**MINISTERO DELLE INFRASTRUTTURE E DEI TRASPORTI
PROVVEDITORATO INTERREGIONALE PER LE OO.PP.
PER IL LAZIO, L'ABRUZZO E LA SARDEGNA**

**LOCALIZZAZIONE DELLE OPERE DI INTERESSE STATALE
COMUNICAZIONE DI RAGGIUNTA INTESA**

**OGGETTO: Legge 396/90 – Intervento per Roma Capitale della Repubblica
Progetto definitivo relativo all'intervento cod. c3.2.15.1 "Realizzazione Ponte dei
Congressi, viabilità accessoria e sistemazione banchina del Tevere e adeguamento
Ponte della Magliana
Amministrazione Proponente: Roma Capitale – Dipartimento Sviluppo
Infrastrutture e Manutenzione Urbana – U.O. Pianificazione e programmazione
interventi**

Figura 1 – Pianta Ponte dei Congressi

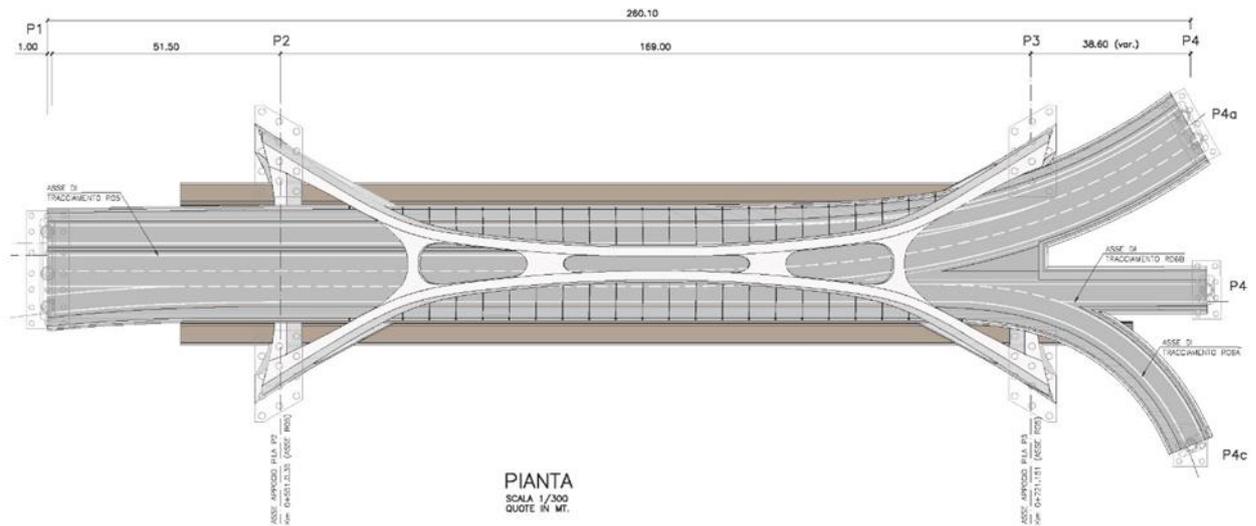
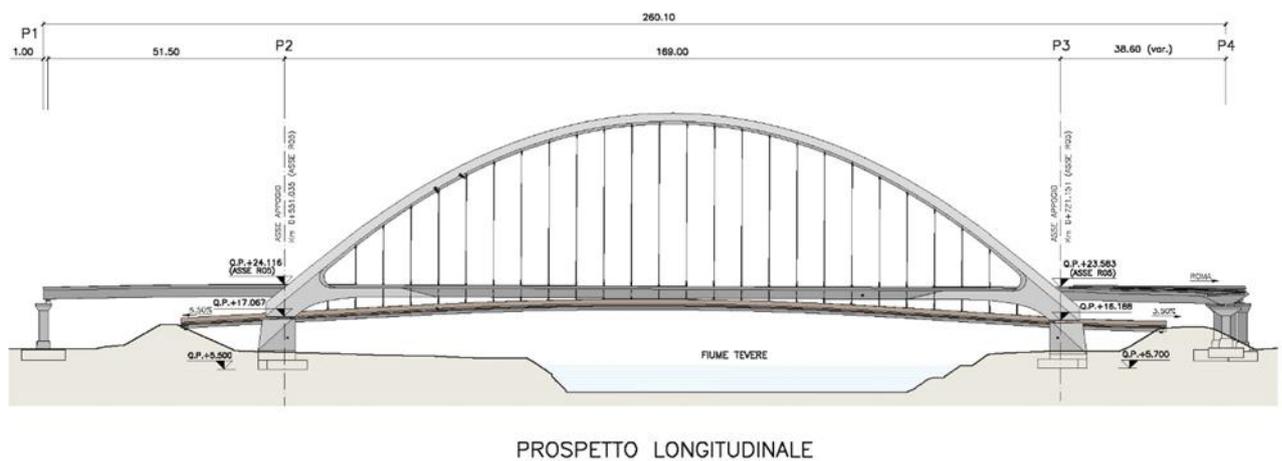
- il progetto definitivo come descritto in precedenza, veniva sottoposto all'esame e parere del Consiglio Superiore dei Lavori Pubblici che, con Voto n. 59/2016 reso nella adunanza dell'Assemblea Generale del 15 dicembre 2016, era del parere che il progetto medesimo dovesse essere rivisto, modificato e integrato in base alle osservazioni, raccomandazioni e prescrizioni contenute nei considerato di cui allo stesso voto, nell'ambito della stessa progettazione definitiva e comunque prima della attivazione delle procedure di affidamento dei lavori;

- in esito alle osservazioni, raccomandazioni e prescrizioni contenute nel parere del Consiglio Superiore, espresso con il voto n. 59/2016 reso nella seduta dell'Assemblea Generale del 15 dicembre 2016, il proponente apportava al progetto di cui trattasi le integrazioni e le modifiche di cui allo stesso parere, che rendono necessario sottoporre il progetto emendato all'accertamento della compatibilità urbanistica ai fini della localizzazione;

È stata ridotta di 6 metri la luce della campata centrale del ponte da 175,00 m a 169,00 m, mantenendo invariati i tracciati plano-altimetrici.

Come evidenziato nella pianta seguente, nella versione aggiornata del ponte la distanza tra l'impronta delle fondazioni delle pile P2 e P3 e il piede degli argini è variabile tra 4.18 m e 7.36 m, quindi sempre superiore a 4m.

Le variazioni più significative riguardano le pile in calcestruzzo con riduzione delle loro dimensioni: tale soluzione è stata preferita a quella della riduzione delle dimensioni degli archi che avrebbe avuto un effetto negativo sulle loro proporzioni che mantengono un sostanziale rispetto della forma precedente, emblematica della proposta progettuale.
